APPROFONDIMENTO CANALI CANDIANO E BAIONA,
ADEGUAMENTO BANCHINE OPERATIVE ESISTENTI,
NUOVO TERMINAL IN PENISOLA TRATTAROLI E
RIUTILIZZO MATERIALE ESTRATTO IN ATTUAZIONE
AL P.R.P VIGENTE 2007 - I FASE - PORTO DI RAVENNA

PROGETTO ESECUTIVO

oggetto BANCHINE
BANCHINA A - BUNGE NORD
RELAZIONE SULLE CRITICITÀ - BANCHINA A - BUNGE NORD

codice
1114-E-BAA-GEN-RG-02-0

Figura 4 – Bunge Nord – Ricostruzione da rilievo e considerazioni

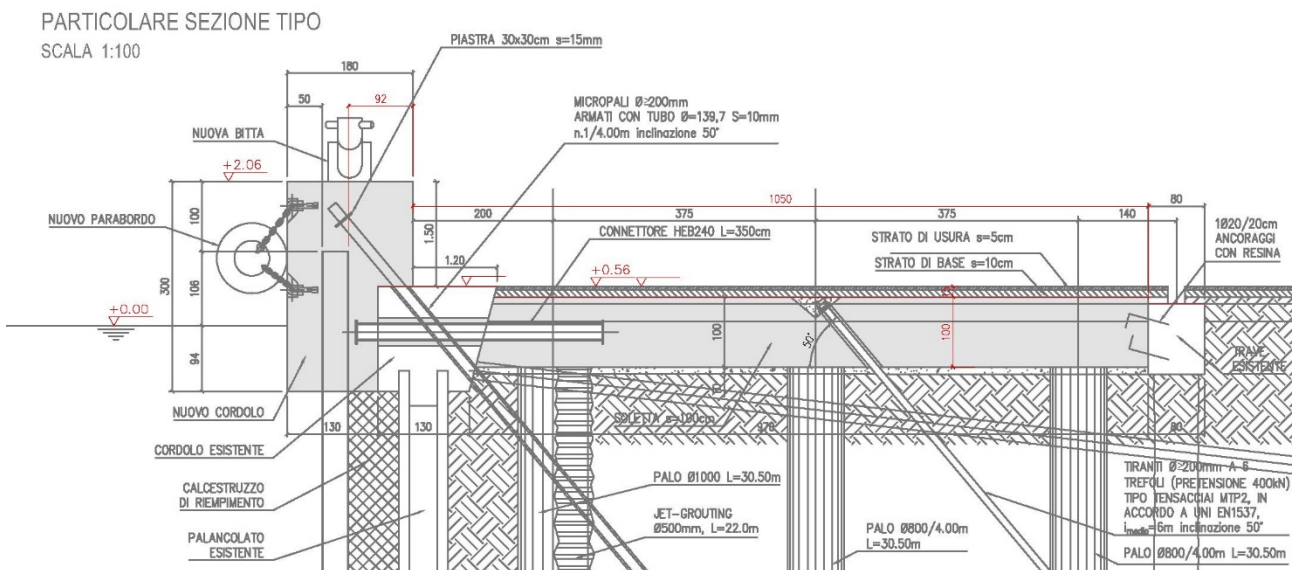
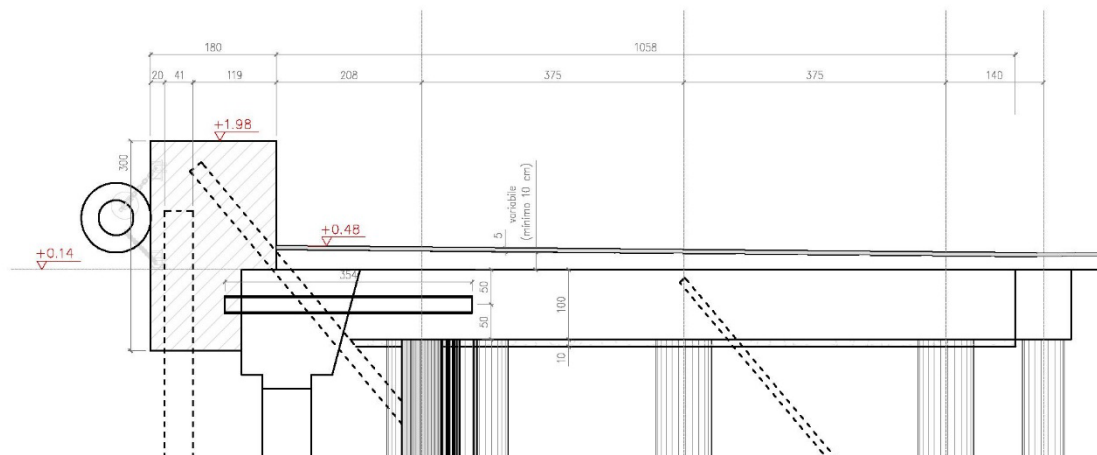
Si rilevano importanti discordanze tra le quote altimetriche fornite dagli elaborati di Progetto Definitivo-As Built e quelle rilevate in situ.

Mettendo a confronto la sezione tipo del PD-As Built (cfr. Figura 1), riferita al l.m.m., e quella derivante dal rilievo eseguito (cfr. Figura 2), riferita al caposaldo RGC, si rileva ad esempio una variazione negativa della quota di estradosso della trave di coronamento pari a circa 8cm.

Inoltre, come si evince dal rilievo eseguito e dalle foto di cantiere, il pacchetto della pavimentazione di banchina presenta una pendenza per il convogliamento delle acque di piattaforma, non segnalata negli elaborati messi a disposizione da ADSP.

Figura 5 – Bunge Nord – Confronto Nuvola Lidar Multibeam – palancolato PD-As built

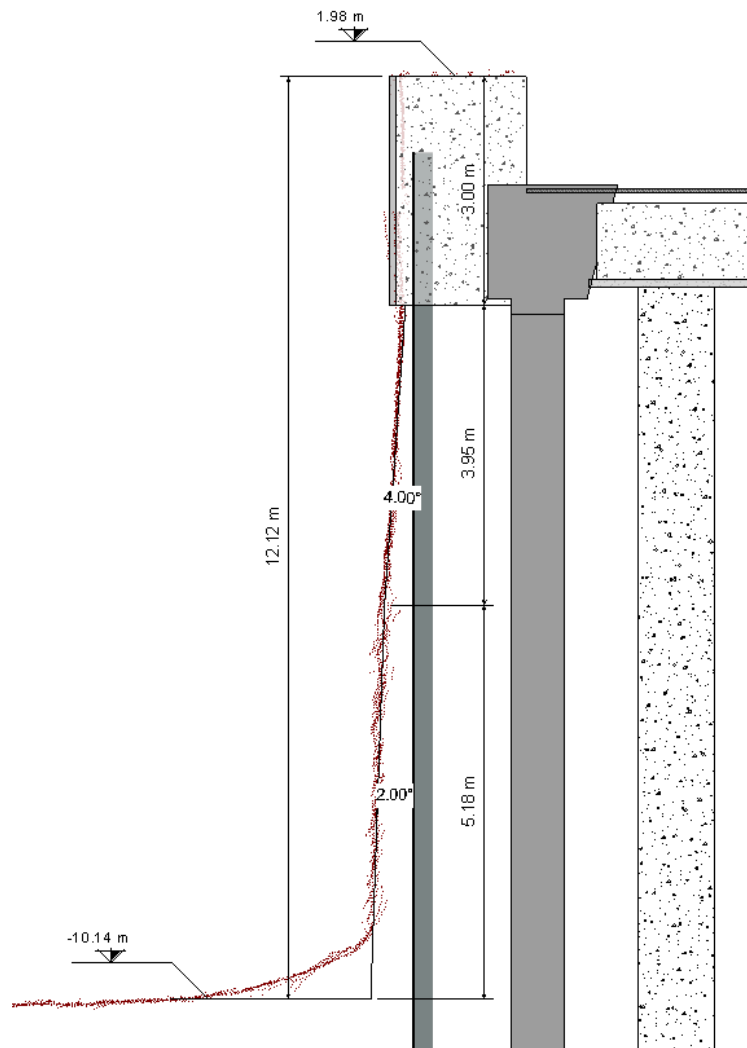
Sulla base del rilievo Multibeam eseguito sul palancolato, infine, si riscontra una inclinazione dello stesso, rispetto all'asse verticale di circa 2° che potrebbe comportare significative variazioni nello stato tensionale delle opere di progetto.

Dai rilievi descritti nei precedenti paragrafi, la verticalità del palancolato frontale presenta un'inclinazione di circa 2-3° pari ad uno scostamento al piede di circa 30 cm, localizzato in fasce di circa 15-20 m. Questo sembra sintomatico di uno scalzamento al piede che porta ad uno stato tensionale maggiore da tenere in considerazione nel calcolo.

Inoltre, il palancolato in testa risulta posizionato diversamente rispetto al progetto PD.

In sostanza non risulta ben ammorsato alla trave ed in alcuni tratti ricoperto da solo 20 cm di calcestruzzo, quando da PD erano invece 50 cm. Lo scostamento in testa è di circa 119 cm filo interno palancolato filo interno trave di coronamento.

Figura 6 – Bunge Nord – Pianta dei 16 micropali di progetto collimanti con le fondazioni

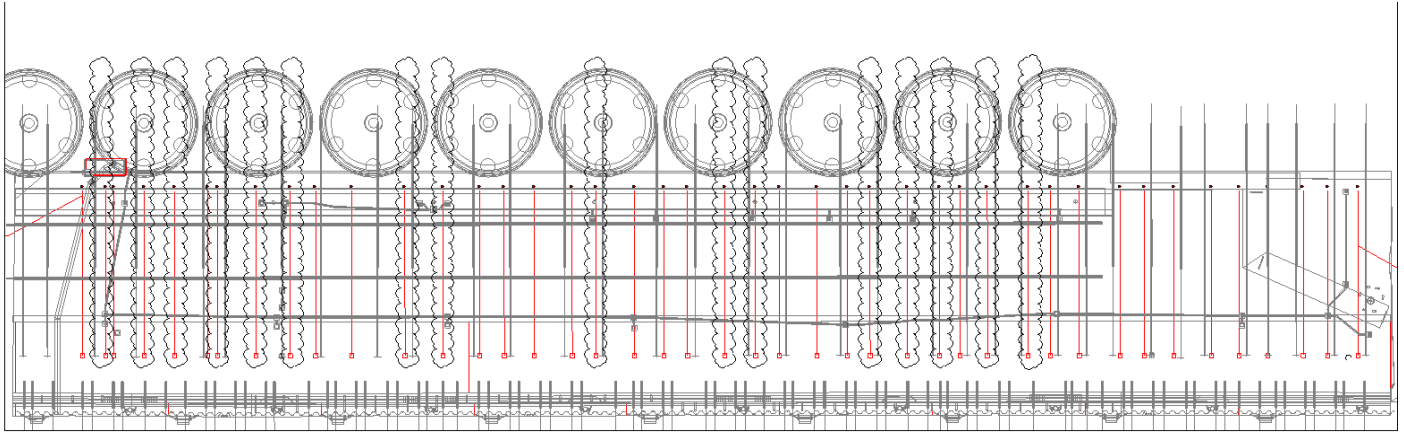
1. intersezioni tiranti auto-perforanti (dimensioni secondo PD-As-built) con fondazioni silos (rispetto il rilievo "nuvola di punti" ed ipotizzando una profondità di circa 30 metri dal pc)

<p>Fondazioni silos</p> 	<p>Le fondazioni dei silos sono state ipotizzate a 30 ml rispetto al pc</p>	<p>/</p>	<p>Si ipotizza un eventuale spostamento degli elementi di progetto</p>
<p>Predisposizione tiranti</p> <p>PREDISPOSIZIONE TIRANTE INTEGRATIVO SEZIONE SCALA 1:10</p> 	<p>Assenza di predisposizione di inserimento dei nuovi tiranti di progetto</p>	<p>/</p>	<p></p>
<p>Tipologia fondazione "Torre Faro"</p>	<p>Non è chiaro la tipologia di fondazione della Torre Faro, probabilmente tipologia fondazione superficiale. Possibile interferenza con nuovi tiranti di progetto</p>	<p>/</p>	<p>Modificare la posizione degli elementi di progetto</p>

Figura 7 – Bunge Nord – Intersezione micropali - fondazione silos esistente

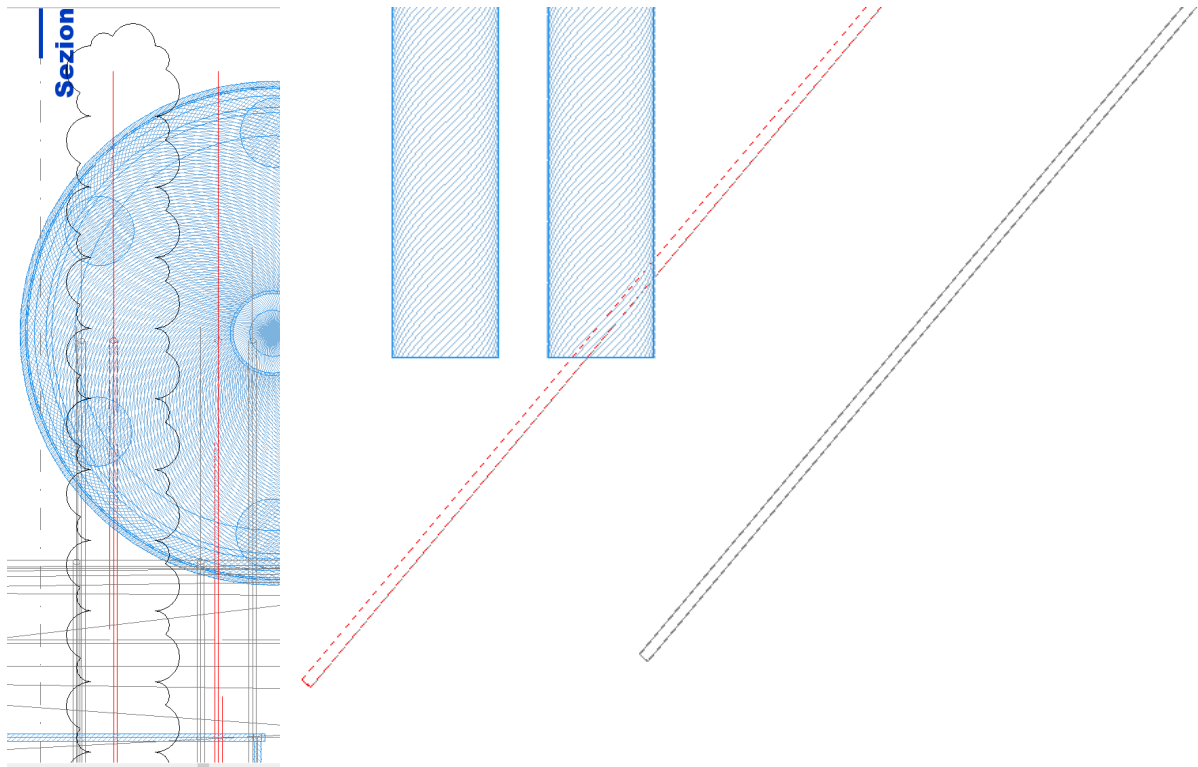
Dettaglio di intersezione tiranti auto-perforanti con pali di fondazione Silos (ipotizzati a 30 ml. rispetto al pc)

Posizione dei tiranti previsto a progetto e interferenza con fondazioni profonde silos

Non è ben definita la posizione dei tiranti aggiuntivi previsti a progetto in quanto non è chiaro se siano state previste le riserve per la loro installazione. Inoltre, le nuove installazioni dei tiranti potrebbero interferire con l'ultima fila di pali lato terra.

In aggiunta nel PD il tirante previsto a 6 trefoli (pretensione 400 kN) tipo tensacciai MTP2 interasse medio 6 m e inclinazione 50° sull'orizzontale di lunghezza totale pari a 47 m (18m+29m), rischia di interferire con le fondazioni profonde dei pali dei silos di cui non è pervenuta alcuna documentazione certa a riguardo.

Figura 8 – Bunge Nord – Vista dal basso Torre Faro

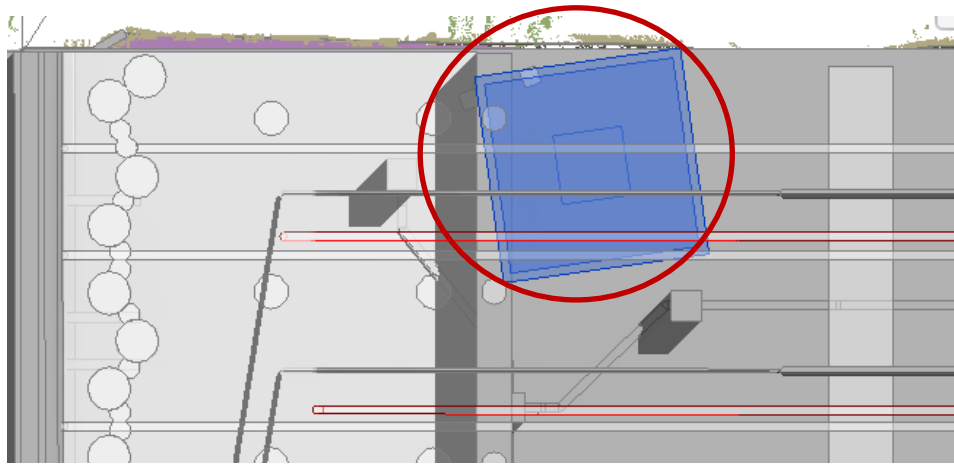
2. Si sottolinea una possibile interferenza con la fondazione delle torri faro presenti sul piazzale.

Si ritiene che la fondazione sia del tipo superficiale.

Figura 10 – Bunge Nord – Area di cantiere

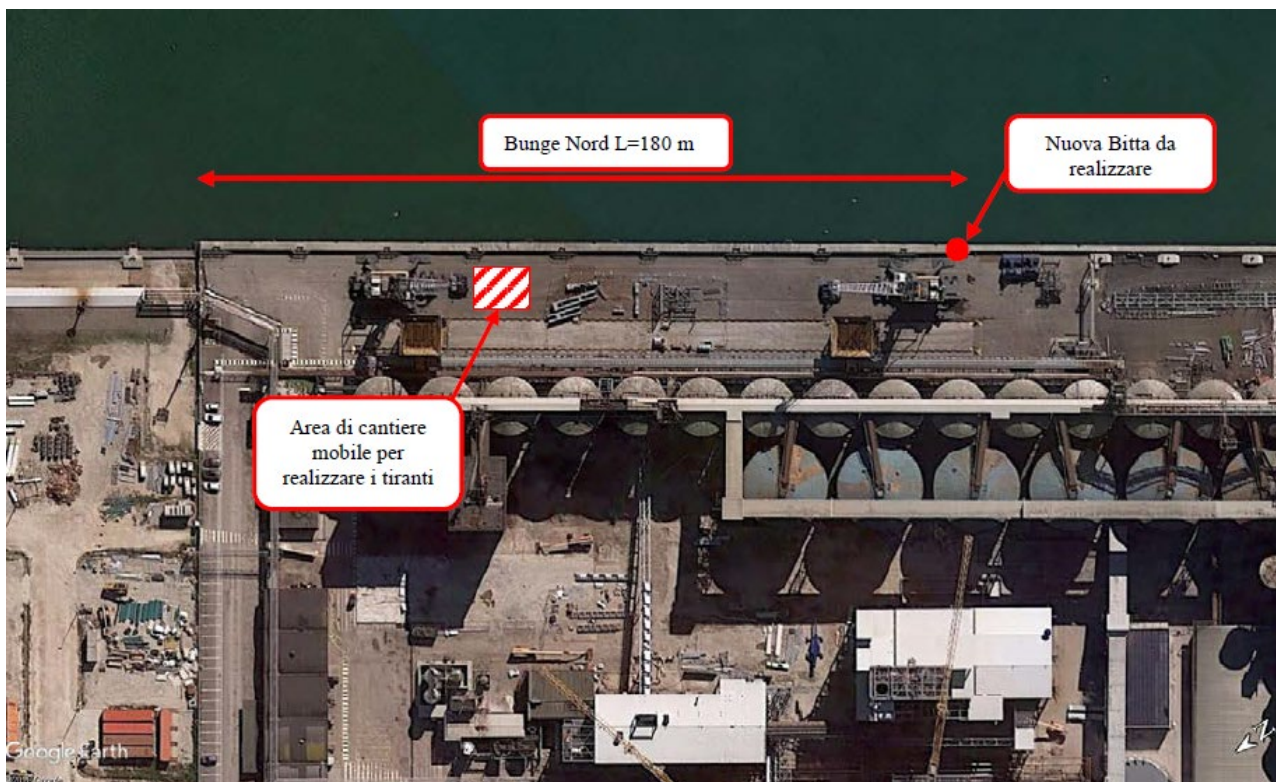
I lavori di consolidamento sulla banchina Bunge nord consistono nell'eseguire dei tiranti profondi da realizzarsi dal piazzale di banchina di relativo poco impatto (la durata prevista per i lavori infatti è di 120 giorni),

Tale attività sul piazzale di banchina non dovrebbe produrre complicazioni alla fase di ormeggio delle navi del seme. Il cantiere ha una occupazione prevista a PD molto limitata ancorché mobile (100 m² circa).

Da PD occorre inserire una nuova bitta all'interfaccia con la banchina Bunge Nord per la quale a progetto non è previsto alcun dettaglio. Tale bitta dovrebbe intestarsi sul coronamento esistente con criticità nell'installazione dei tirafondi.

Figura 13 – Bunge Nord – Progetto Esecutivo – Sezione intervento

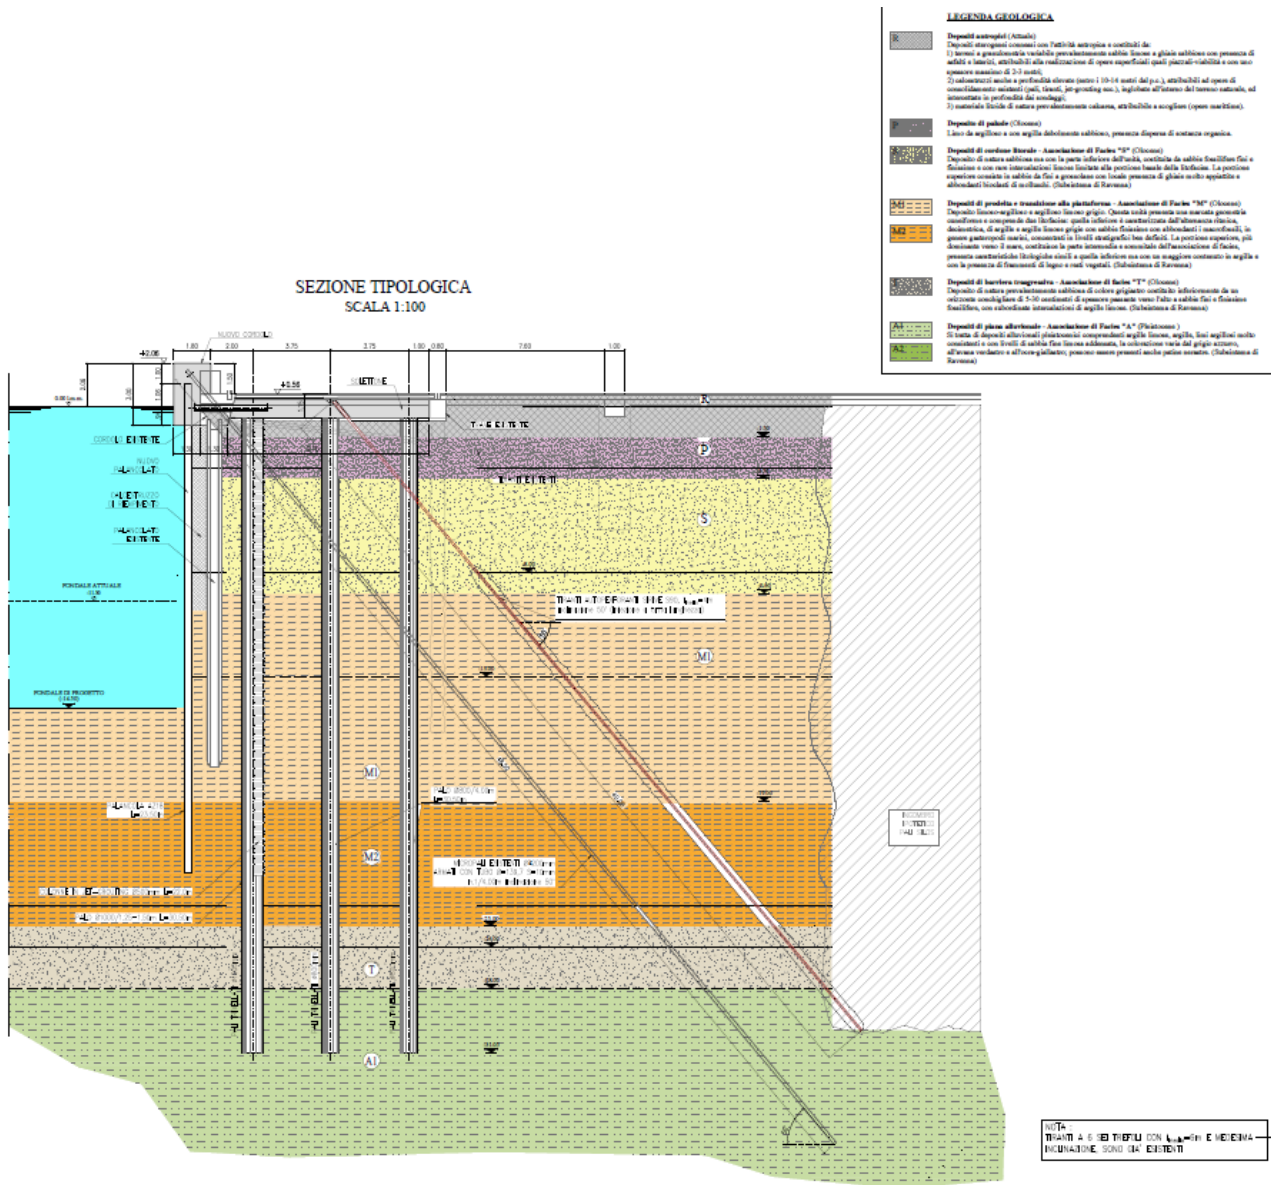
Le soluzioni progettuali proposte in fase esecutiva di fatto ripercorrono quanto già stabilito nelle fasi precedenti, stabilendo senza dubbio come necessaria l'installazione di ancoraggi allo scopo di garantire la raggiunta in sicurezza della quota di dragaggio prevista.

Nuovi input sono tuttavia dati dall'aggiornata caratterizzazione geotecnica e dalle considerazioni effettuate in merito alla possibilità di liquefazione degli strati sabbiosi e dai rilievi ulteriori eseguiti sulle opere esistenti.

- Tirante con barra autoperforante 50° – interasse 4,0 m D_{calc} bulbo 250 mm $L_{tot}= 40 m$ (le barre utilizzate potrebbero essere del tipo Sirive S90 con punta da 210 mm)
